再臨界の可能性について

要旨

資料（４）

図 2.1.9 原子炉下部キャビティ室内面の状況

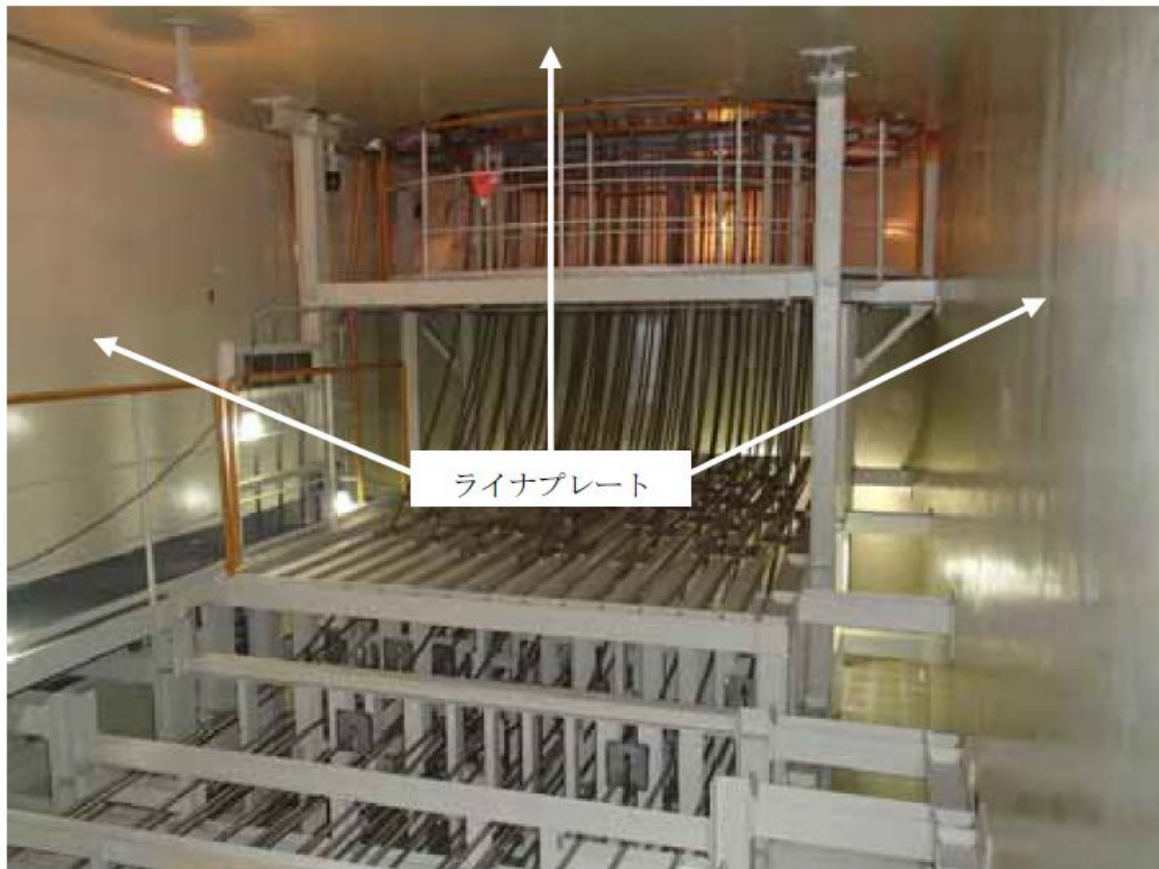
実際、玄海原発の原子炉には多くの貫通部があり、多くのケーブルが垂れ下がっている（注１４）。そのため、複数箇所からメルトスルーしたり、原子炉に固化した核燃料などが垂れ下がるかもしれない。それが、溶け落ちた核燃料などが水に入って生じる、圧力スパイクなどの影響で落下する恐れがある。

前記した「玄海原子力発電所 3 号炉及び 4 号炉 重大事故等対策の有効性評価に係る補足説明資料」の「添 3.5.3-8 (130 頁)」に以下の図（写真）がある。同じく「添 3.5.3-33 (155 頁)」の説明によると、キ

キャビティ室天井奥の空間から（原子炉下部の貫通部より）出ているケーブルは「炉内核計装コンポジット」、ケーブル周囲の構造物は「コンポジットサポート」、キャビティ床から原子炉まで高さ 5m とある。

福島原発のロボットによる内部調査で原子炉底から溶け落ちた核燃料などが、原子炉下側にある構造物を部分的に溶かしていたり、それらの上に堆積していたりする映像が公表された。玄海原発の場合も原子炉下側に多様な構造物が存在するため、溶け落ちた核燃料などは多様な分布になるのではないかと？
